Objet : Demande d'engagement concernant le projet d'agrandissement vertical du lieu d'enfouissement technique de Saint-Nicéphore sur le territoire de la ville de Drummondville par WM Québec inc. (Dossier 3216-23-003)

DEMANDE DE DÉCRET D'URGENCE EN VERTU DE L'ARTICLE 31.7.2 DE LA LQE REHAUSSEMENT DU PROFIL FINAL DE LA PHASE 3A ET DES CELLULES 5 À 8 DE LA PHASE 2 POUR PERMETTRE LA POURSUITE DES OPÉRATIONS D'ENFOUISSEMENT

TITRE : **COMPARAISON DU PROFIL PROPOSÉ AVEC CELUI UTILISÉ POUR LES SIMULATIONS VISUELLES**

NUMÉRO DU FEUILLET : **211-01099-00_F04**

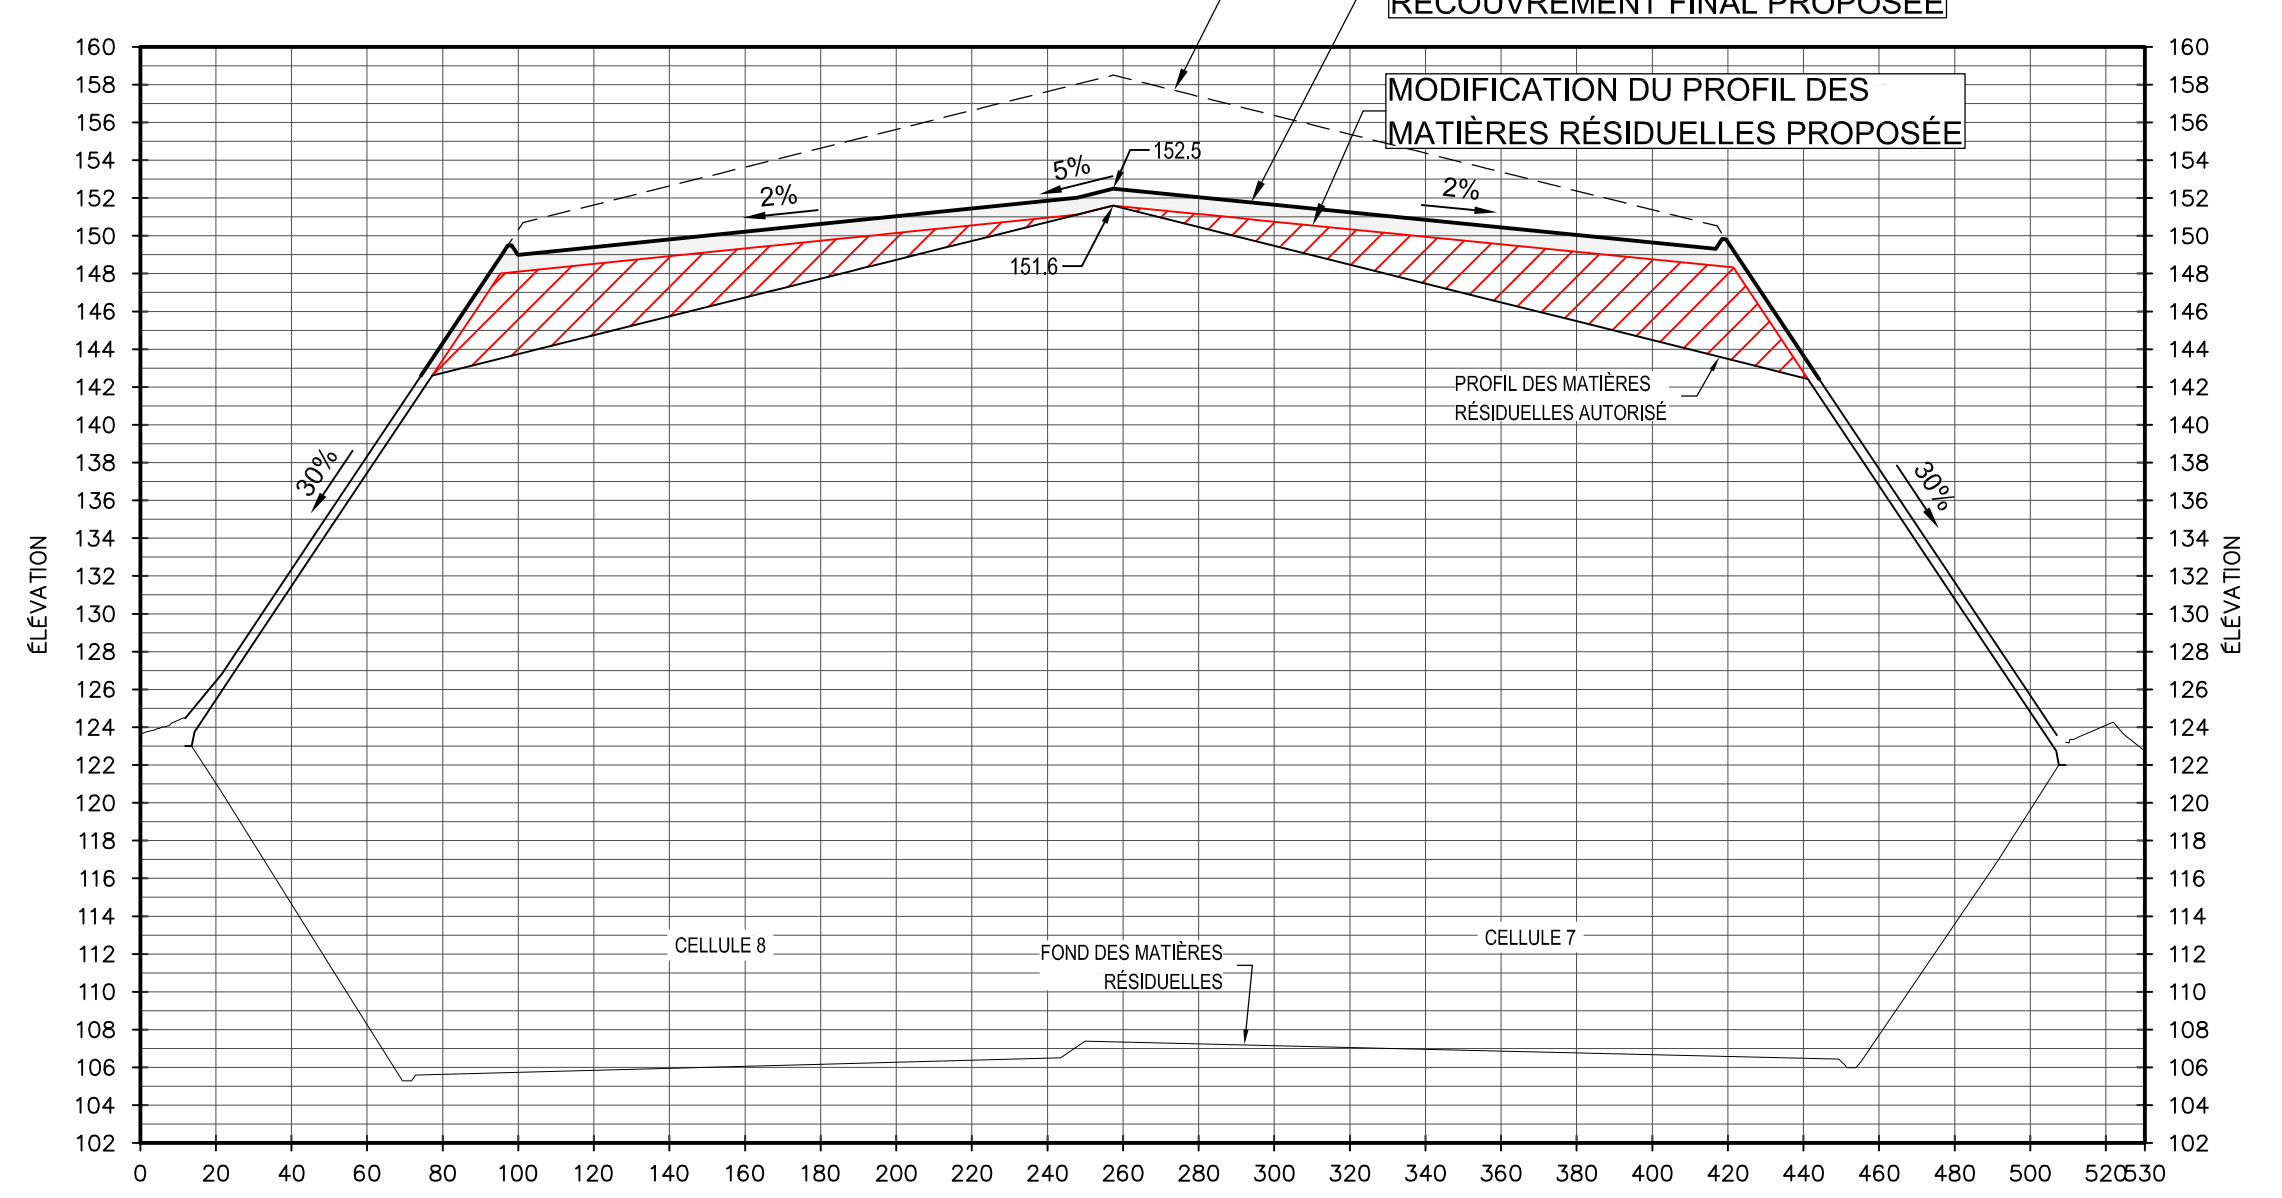
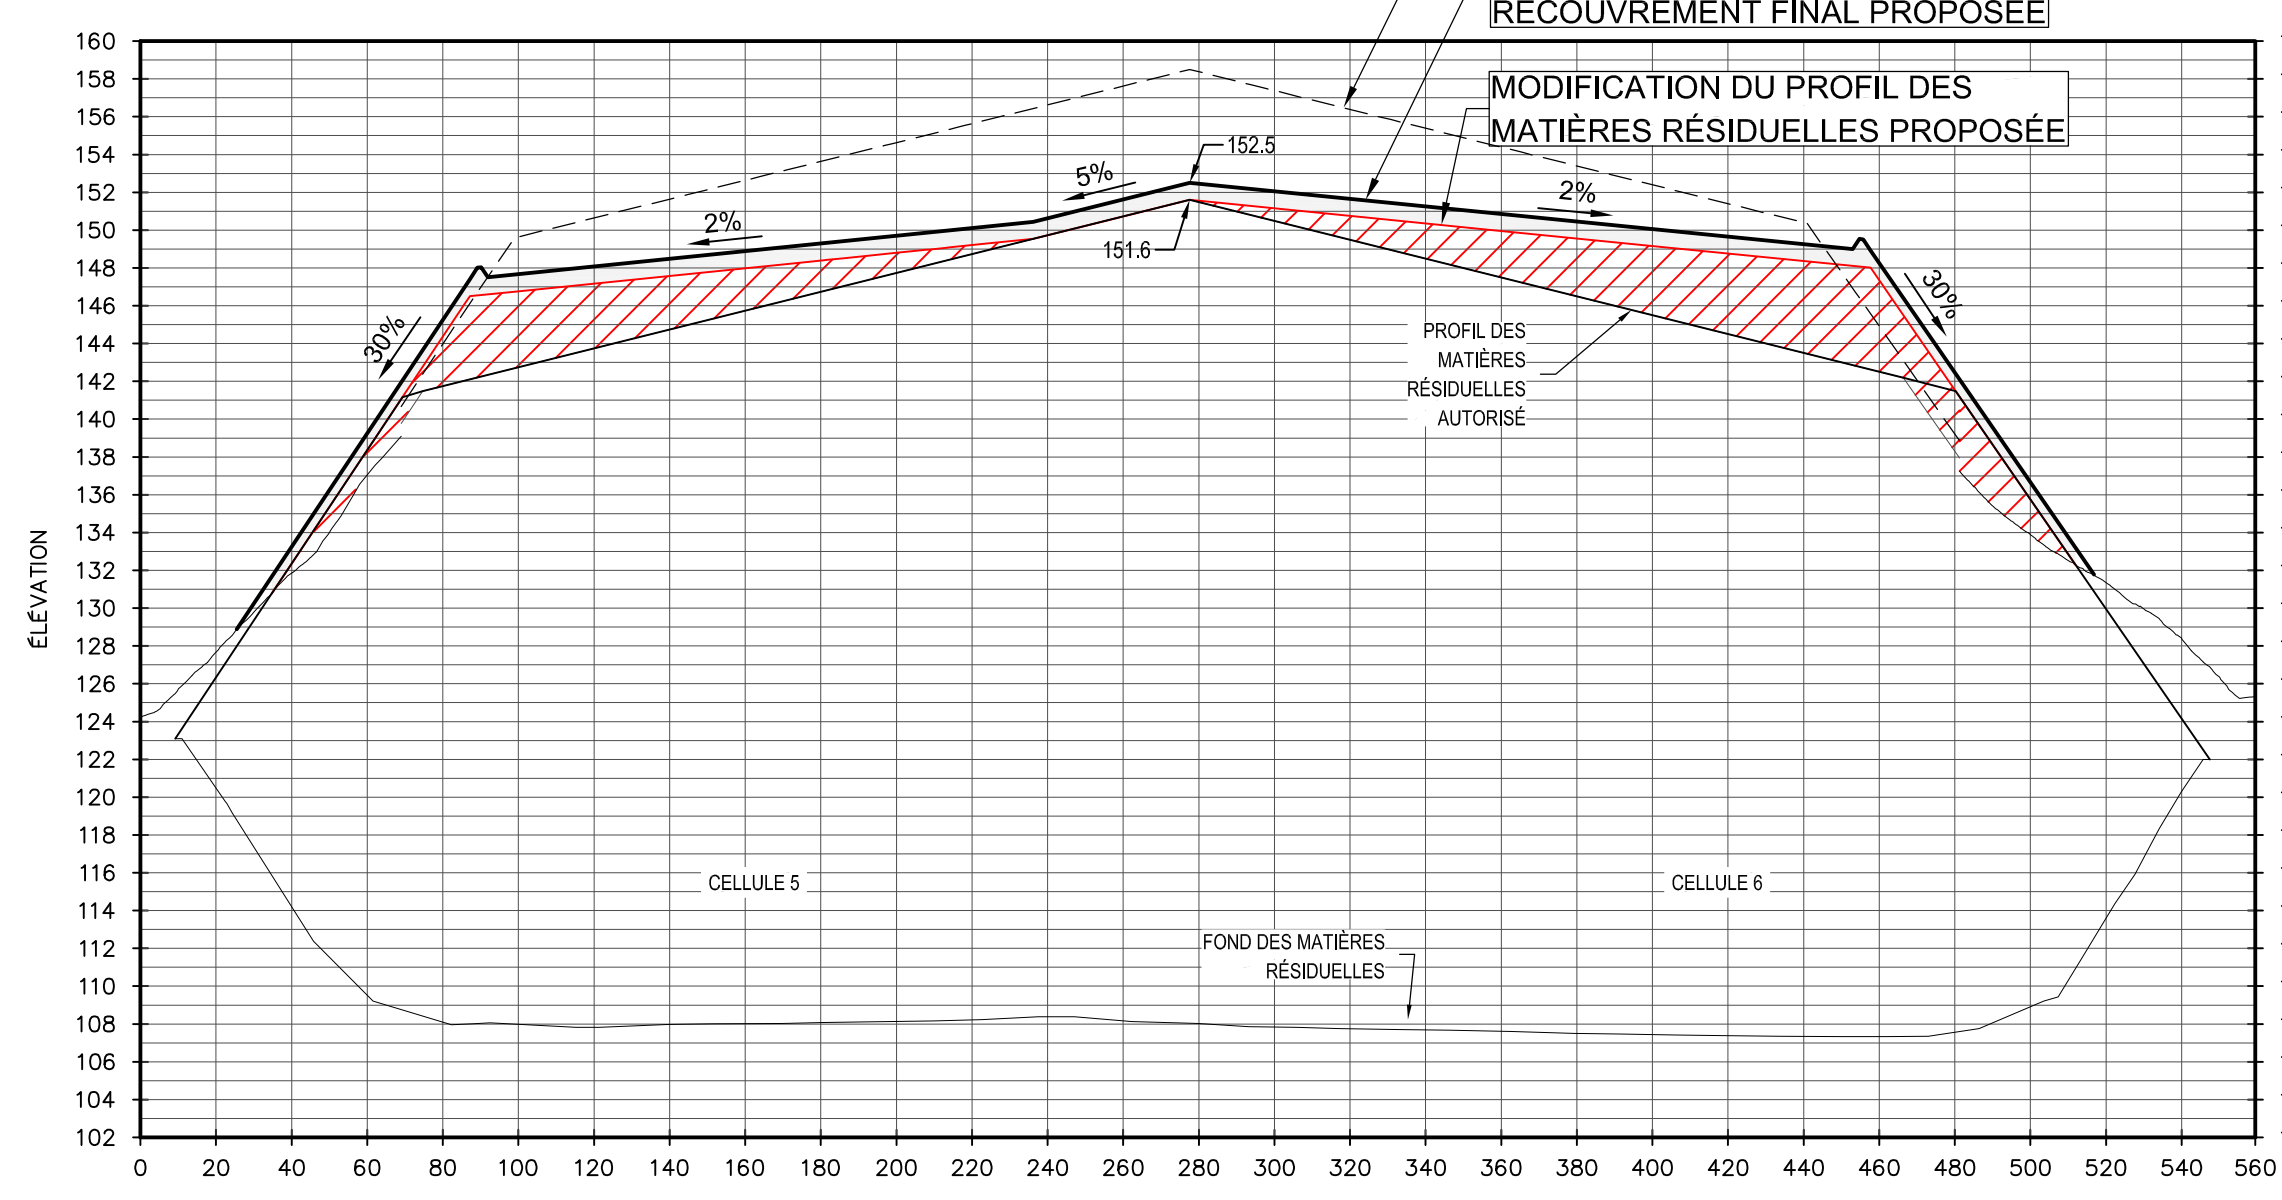
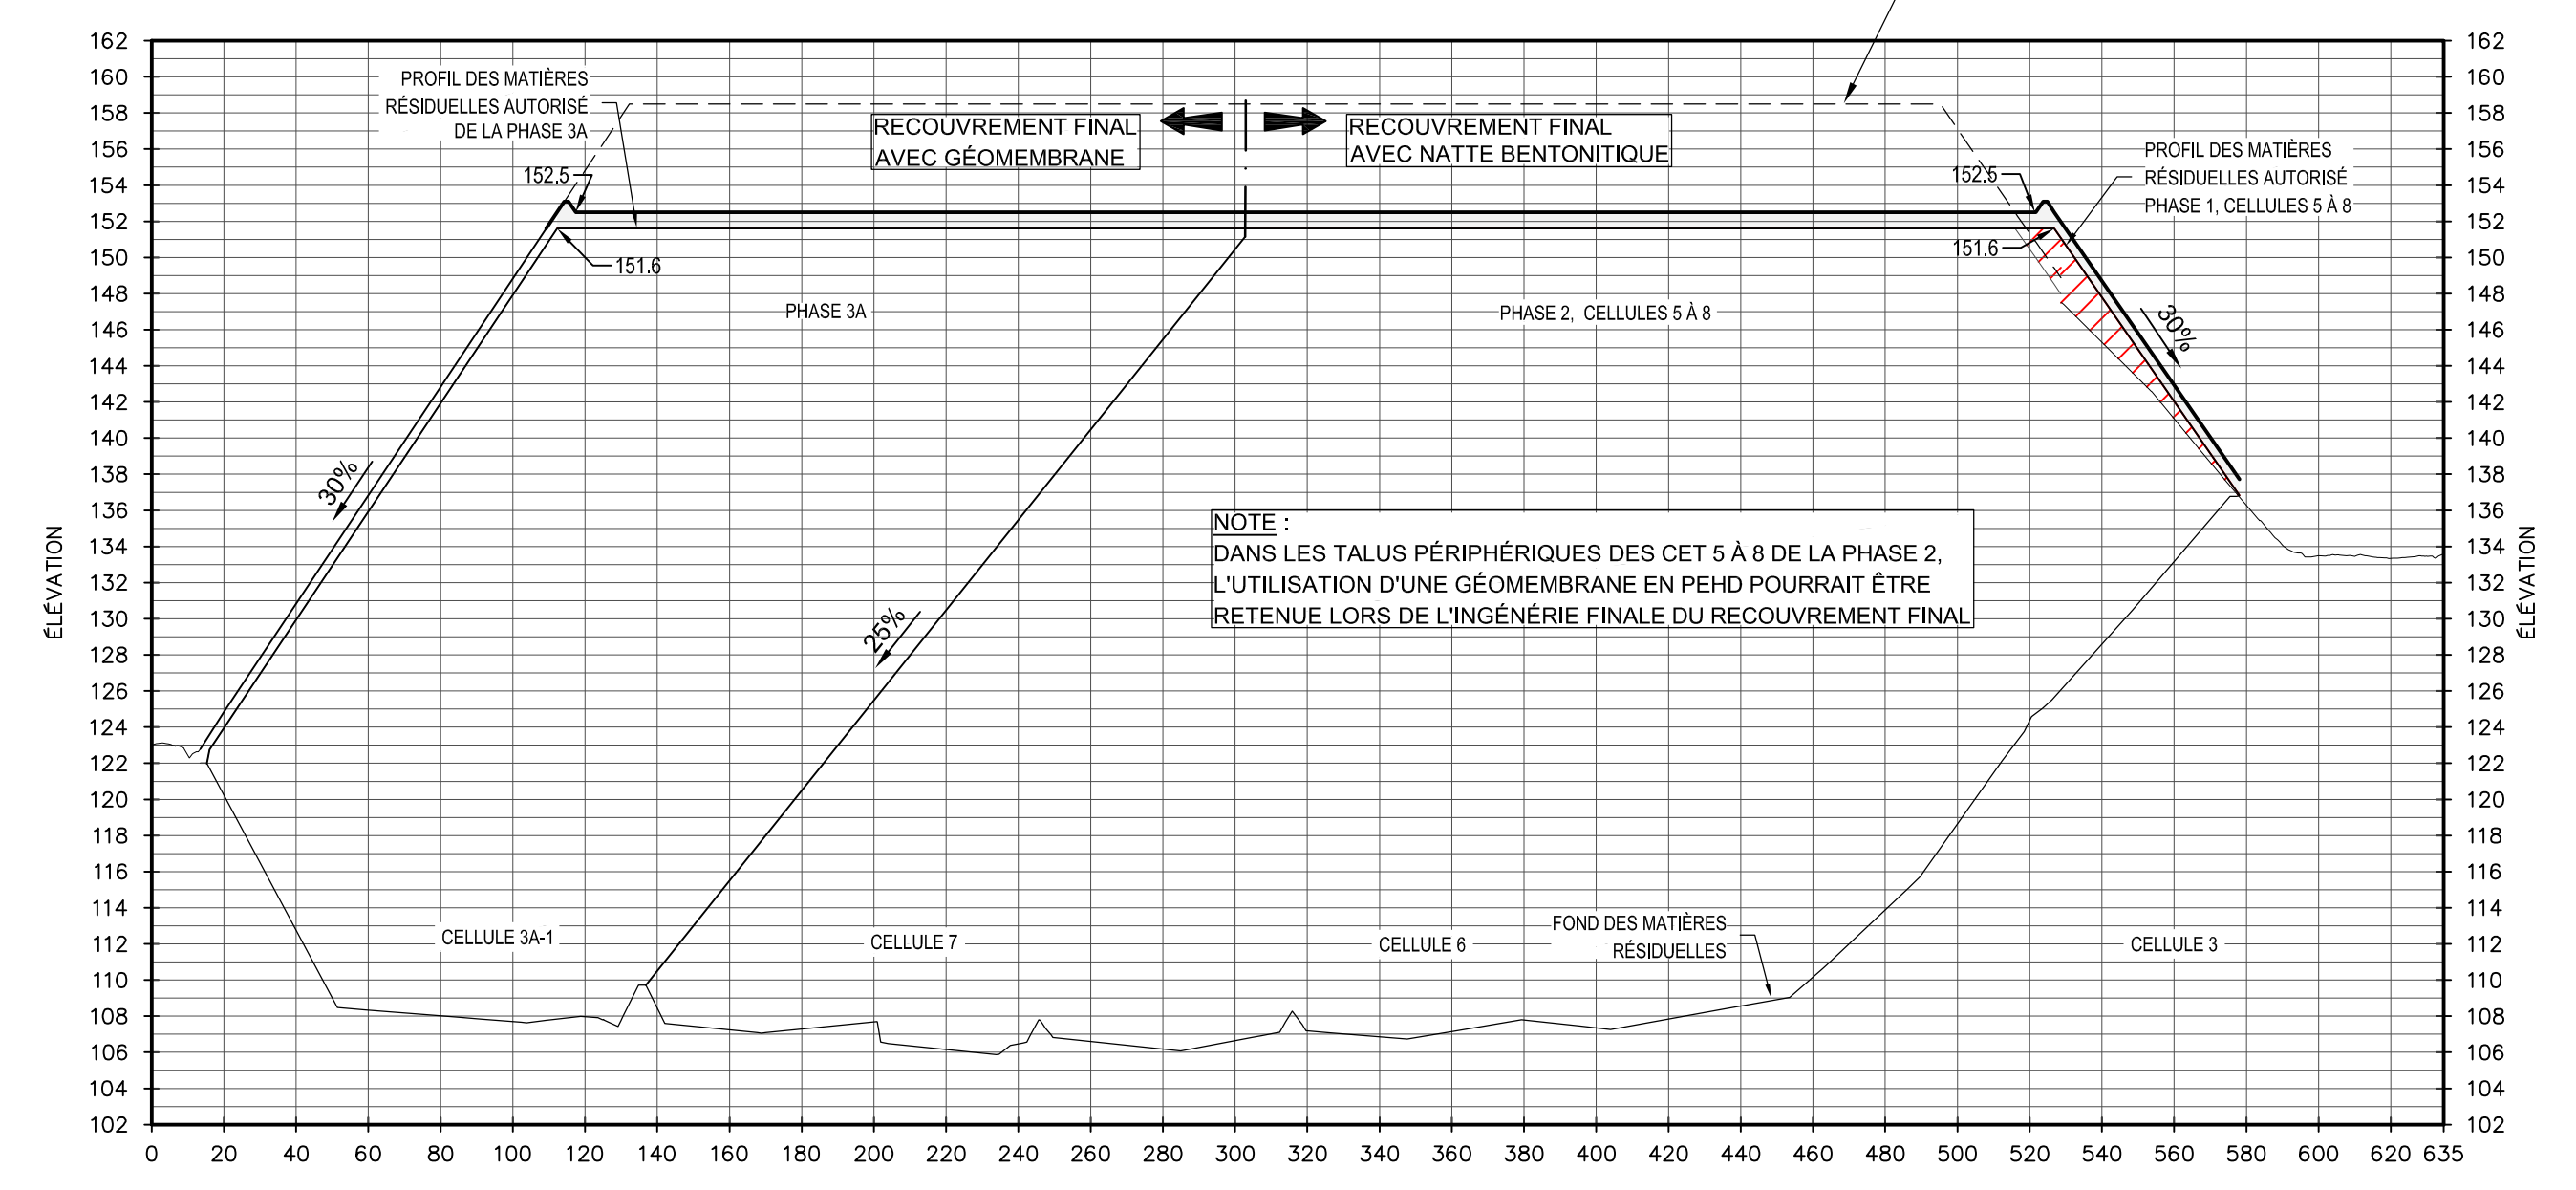
1. Afin de s'assurer que le projet d'agrandissement s'intègre au paysage environnant conformément au Règlement sur l'enfouissement et l'incinération de matières résiduelles, veuillez confirmer que l'étude d'intégration au paysage fournie couvre l'entièreté du nouveau projet d'agrandissement sur les versants actuels du LET incluant les enjeux de dissimulation des activités d'enfouissement. Autrement, veuillez fournir une nouvelle note technique détaillée sur l'intégration au paysage.

Le plan F04 révisé et joint en annexe de la présente démontre que le profil final proposé avec la réduction de la pente du toit à 2 % demeure en deçà du profil final utilisé dans le cadre de l'étude d'intégration au paysage. Par rapport aux figures présentées dans la note technique, la hauteur finale du faîte du LET demeure celle actuellement autorisée, donc de 6 m inférieure à celle utilisée pour les simulations visuelles, soit d'environ 15 % inférieure.

Au niveau des talus, les profils originaux et autorisés seront respectés. Au besoin, tel qu'indiqué dans la demande de décret, des mesures d'atténuation pourront être mises en place pour dissimuler les activités d'enfouissement.

Dans la présente situation, nous confirmons que l'étude d'intégration visuelle demeure à notre avis valide et qu'elle couvre l'entièreté du projet proposé. De plus, l'impact global du projet sera moindre considérant que la hauteur existante et autorisée au faîte du LET est maintenue.
